Le Président de la CLE

Mont-de-Marsan, le 15 juin 2018.

Objet : Avis de la Commission Locale de l'Eau Adour amont sur la demande d'autorisation de l'aménagement de la liaison Tarbes - Bagnères-de-Bigorre par la route départementale n° 8

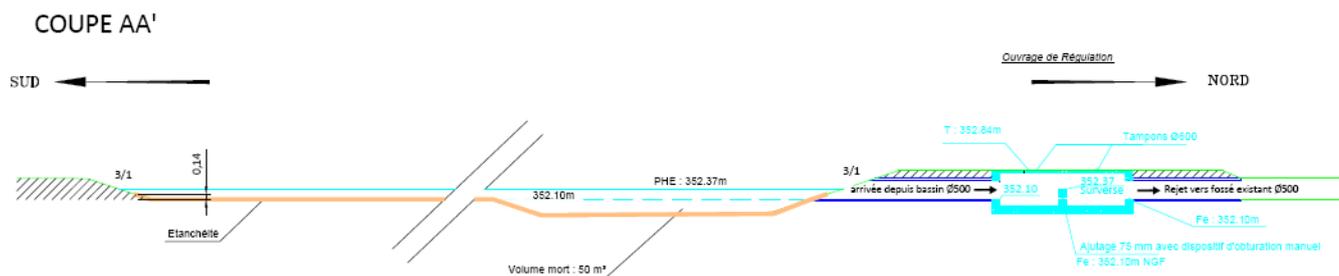
Pour calculer la pollution à abattre par ce dispositif et caler d'éventuelles mesures complémentaires, la charge de pollution chronique est calculée sur la base d'un trafic de 5 000 véhicules par jour, avec les données ci-dessous. Il convient de noter ici une incohérence dans le dossier puisqu'un trafic de 8 100 véhicules par jour a été estimé d'ici 2035 (seconde étude menant à des estimations de trafic en 2035 inférieures aux prévisions de la 1^{ère} étude pour 2020). **Il est donc étonnant de ne pas avoir retenu cette valeur pour les calculs de la charge polluante.** Néanmoins, au regard des résultats d'abattement de la pollution, cette sous-évaluation du trafic dans le calcul ne devrait *a priori* pas engendrer de dépassement des normes en vigueur.
